Referencia: 2015/0/1

Denominación: TR 50 Redondo SVR

Motivo informe: Prueba de homologación

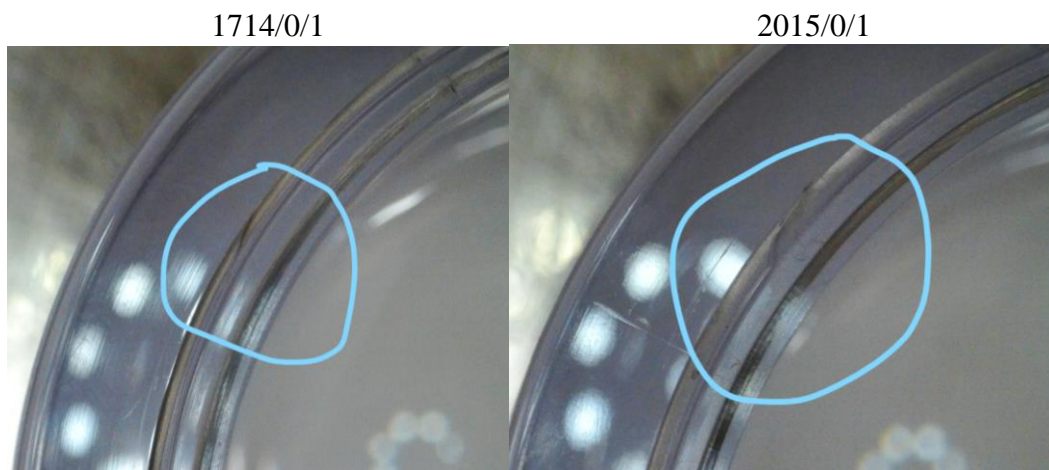
3.- ASPECTO: el aspecto a destacar, se muestra en todas las figuras PI con rebaba, además en la figura 13 presenta burbuja en el cuerpo.

También como una clara diferencia en el comienzo de la rosca con respecto al 1714/0/1, factor este importante en el roscado inicial de la tapa.

Las roscas son diferentes en los dos tarros. La altura de los hilos y el ancho son distintos al igual que el paso entre roscas, además les falta pulir son asperos.

La separación entre la entrada y salida también cambia de una a la otra. Esto hace que la tapa cueste encargarla para roscar.

- Punto de inyección con rebaba, el aspecto del tarro no es bueno,
- Dimensionalmente habría que adaptar los planos a las cotas reales de los dos moldes y realizar las modificaciones necesarias y contrastarlas con las roscas en plano de las posibles tapas que se puedan montar (hilos y pasos de rosca)
- Revisar diseño roscas, el 2015/0/1 no se comporta bien.
